Kommunstyrelsens arbetsutskott

Föreläggande enligt lagen (2003:778) om skydd mot olyckor förenat med vite

Tjänsteanteckning efter tillsyn	
Objekt: Akeba	Tillsynsförrättare: Magnus Svärdsén Johan Paulström
Adress: Posthusgatan 4, 761 30 Norrtälje	Förrättningsdatum: 2022-01-26
Fastighetsbeteckning: Venus 19

Föreläggande enligt lag (2003:778) om skydd mot olyckor 5 kap. 2 §			
Objekt:	Akeba	Förrättningsdatum:	2022-01-26
Adress:	Posthusgatan 4, 761 30 Norrtälje	Tillsynsförrättare:	Magnus Svärdsén
Fastighetsbeteckning:	Venus 19

Figur 8 Brandskydds ritning.

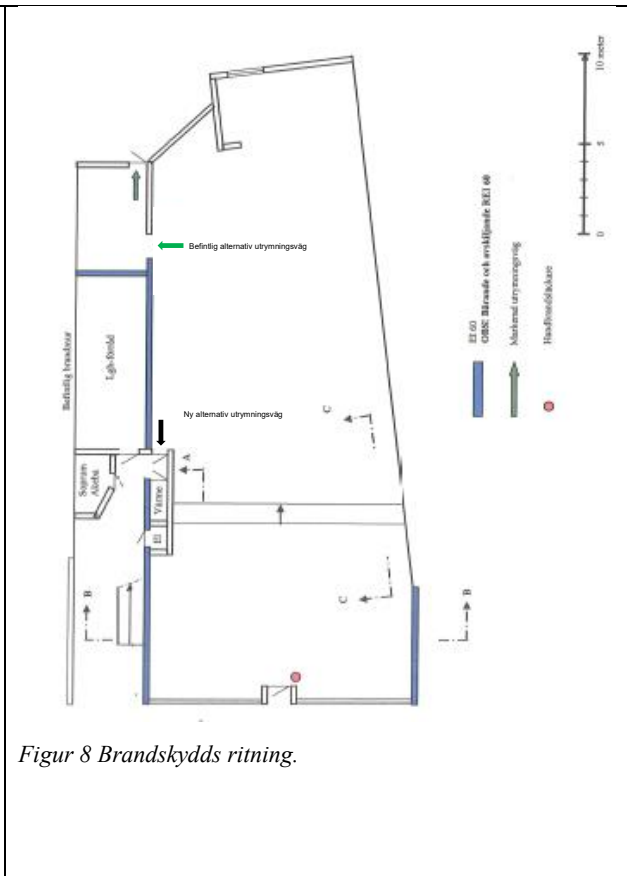
- Räddningstjänsten rekommenderar att den bakre befintliga alternativa utrymningsvägen (grön pil på ritningen i figur 8) ersätts med vägen ut bakom kassa (svart pil i figur 8).

Befintlig väg idag går via en trappa som är svår att hålla snöfri under vinterhalvåret, trappan kan vara svår att ta sig upp för även vid normala förhållanden.

Flytt av alternativ utrymningsväg betryggar vidare förflyttning utanför byggnaden till säkrare plats.

Figur 1. Bjälklag mellan butiker och bostäder. Källa: Brandskyddsdocumentation som relationshandling för Kv Venus 9.

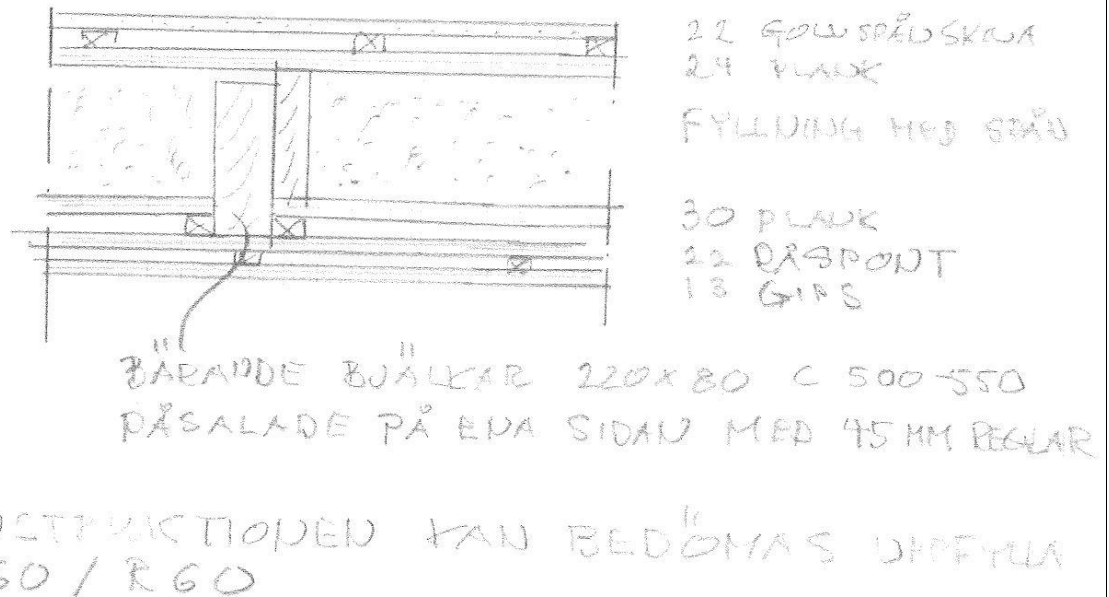
1. Bjälklag mellan butiken Akeba och ovanliggande bostäder ska repareras. Befintligt bjälklag ser ut enligt figur 1 nedan.

Glipor större än 5 mm i diameter ska tätas med material som motsvarar den integritet mot brandgaser och värmeisolering som ovanstående material medför, så att bjälklag åter motsvarar brandteknisk klass EI60.

De angivna åtgärderna ska vidtas snarast möjligt, **dock senast 2022-08-31**.
